Projet de ligne à 735 kV entre les postes
Micoua et du Saguenay

MÉMOIRE PRÉSENTÉ AU
BUREAU DES AUDIENCES PUBLIQUES
DANS LE CADRE DU PROJET
PROJET DE LIGNE À 735 kV ENTRE LES POSTES MICOUA ET DU SAGUENAY
PAR HYDRO-QUÉBEC

LA JUXTAPOSITION, UNE MEILLEURE OPTION

21 FÉVRIER 2019

Figure 6 : Distance entre deux corridors de lignes à 735 kV et événements météorologiques

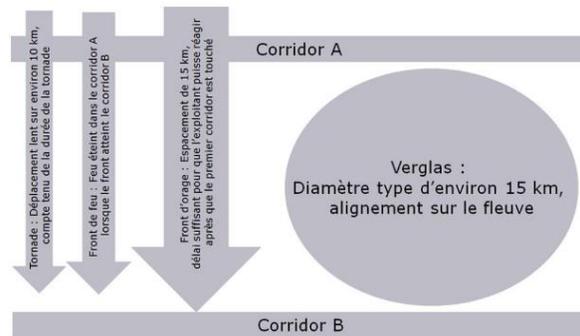
Pour bien saisir l'enjeu actuel, il est primordial de définir la distance entre les lignes comme l'élément fondamental justifiant la pratique de séparation des corridors. Cette pratique vise à assurer la fiabilité et la sécurité des services de transport d'électricité de la province dans les situations de panne dues au verglas, aux tornades et aux feux de forêt ou à d'autres conditions météorologiques. Selon Hydro-Québec (2018), le respect d'une distance de 15 km permet de prémunir le réseau de transport d'électricité contre la majorité des événements météorologiques qui entraînent des avaries ou des pertes de lignes. Cependant, Hydro-Québec n'a aucune façon de démontrer qu'ils respectent ce critère de 15 km pourtant fondamental selon elle. Dans quelle mesure cette distance doit-elle être rencontrée pour l'élaboration et l'approbation d'un tracé? De ce fait, il doit forcément y avoir un seuil minimum, c'est-à-dire un point où la séparation des lignes n'est plus assez efficace. Lorsqu'interrogée sur cette question en audience publique à Baie-Comeau, la société d'État a déclaré plusieurs fois ne détenir aucune de ces données et ne pas en tenir compte.

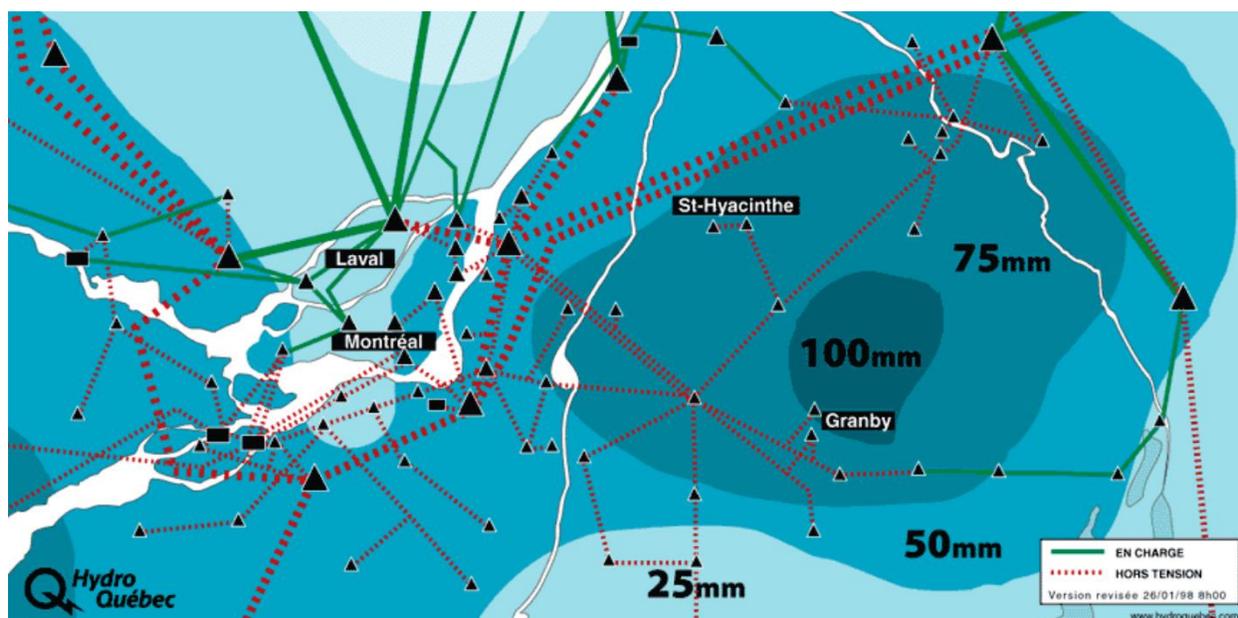
long sur la ligne projetée. Dans ce secteur, l'emprise sera conservée le plus possible sous les lignes. Celle-ci passerait de 95 mètres (m) de largeur à seulement cinq mètres. Aussi, il faudrait rehausser les conducteurs de 14 m dans le but de

protéger ceux-ci d'un incendie sous la ligne. Selon Hydro-Québec, cette mesure exige l'emploi d'un plus grand nombre de pylônes, rehaussés et plus robustes, et pose un défi de construction et d'entretien. Ce n'est pas une pratique courante, pour Hydro-Québec ou pour toute entreprise exploitant des lignes de transport d'électricité, de conserver de la forêt mature sous ses conducteurs, puisque cela entraîne des risques d'exploitation supplémentaires ainsi que d'importants coûts additionnels (Hydro-Québec, 2018). Aussi, il est important de mentionner que le fait que les fils étant plus hauts, ceux-ci seraient plus vulnérables aux grands vents ainsi qu'au

givre. Cette pratique pose énormément de défis techniques et surtout son efficacité soulève des doutes du point de vue environnemental. En rapprochant les pylônes et en réduisant l'emprise au minimum, une plus grande quantité de chemins d'accès seraient nécessaires, ce qui augmenterait aussi l'impact sur le territoire. De plus, la fiabilité du nouveau tracé est réduite, cette fois-ci de façon volontaire et ce, sur une distance non-négligeable de 9 km. Une fois de plus, la pertinence technique du tracé est mise à mal mais par-dessus tout, conserver le territoire intact constituera toujours la meilleure solution pour protéger la faune.

Le tronçon Tilly-Lemoine, une aberration

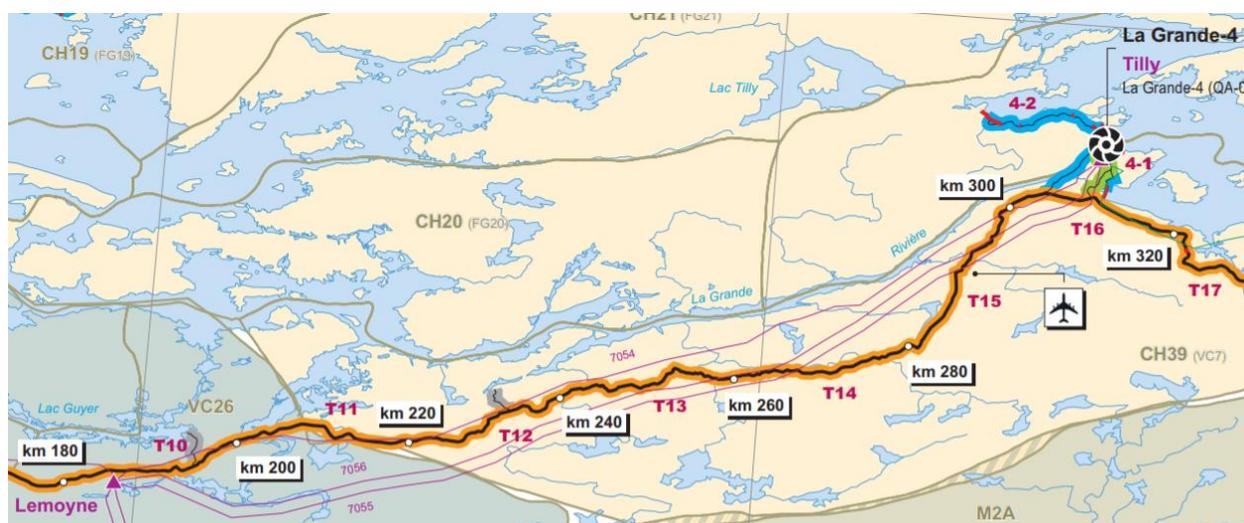
Il existe présentement dans le réseau de transport à 735kV un tronçon très semblable à celui qu'Hydro-Québec projette de construire sur la Côte-Nord. Les chiffres ont été calculés avec une méthode similaire à celle utilisée pour Micoua-Saguenay, cependant à partir d'images satellites. D'une longueur d'environ 112 km et comprenant trois lignes dont une séparée, celui-ci est un bon exemple de quoi aurait pu ressembler le tracé sans la contrainte de la réserve naturelle.

La centrale La Grande 4 a été mise en service en 1984, ceci implique que le critère de planification de 15 km de distance était en vigueur lors de la construction de ce tronçon. La distance moyenne entre les corridors est d'environ 3,4 km et la distance maximale entre les lignes est de 7,5 km. En moyenne, le critère de 15 km de distance est rencontré de l'ordre de 23%. Avec de telles statistiques, l'affirmation lors des audiences publiques de Baie-Comeau de la part du spécialiste en fiabilité que ce critère est un objectif important et qu'il faut séparer les lignes le plus possible perd énormément de crédibilité car les lignes auraient dû être séparées davantage dans ce cas. Si on applique cette configuration au document de planification *Nombre maximal de lignes à*

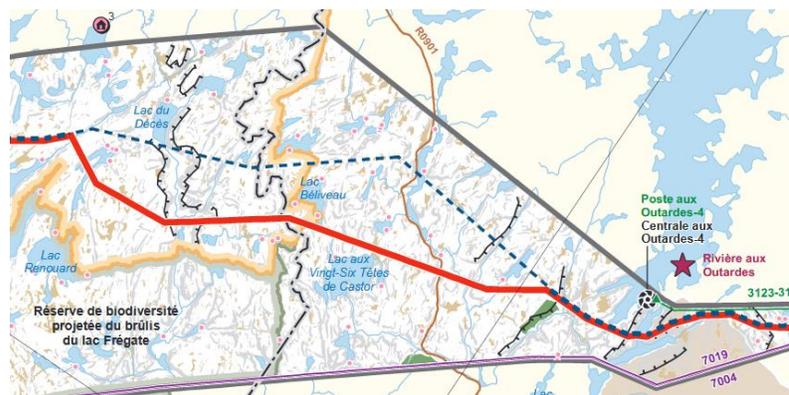
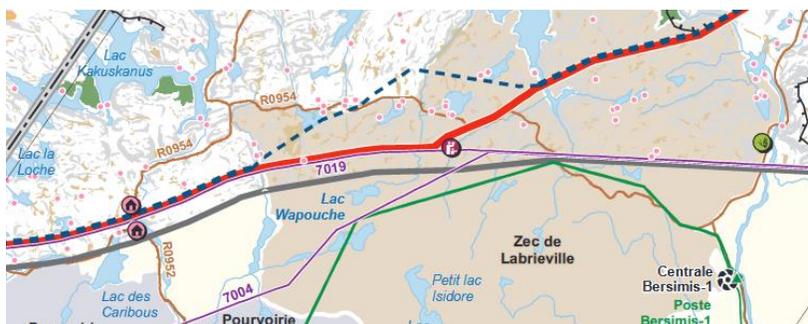
changements pour les utilisateurs du territoire. On peut penser aux expropriations des propriétaires de chalet ou encore le cas d'utilisateurs dont le territoire serait affecté par l'implantation de la ligne. À la suite des consultations publiques, Hydro-Québec a modifié le tracé original pour réduire les impacts sur certains utilisateurs du territoire et ainsi contribuer à l'acceptabilité sociale du projet. Sur la partie est du tracé, celui-ci été déplacé vers le sud, donc rapproché des lignes existantes sur une longueur d'environ 28 km et sur la partie ouest, le point de jonction a été

rapproché d'environ 10 km par rapport à l'option de départ. La fiabilité du tracé retenu est donc réduite, ce qui est à l'encontre des motivations avancées par la société d'État pour séparer les corridors. Hydro-Québec ne semble pas avoir de problèmes à négliger ses propres critères de planification dans le but de mieux faire accepter son projet.
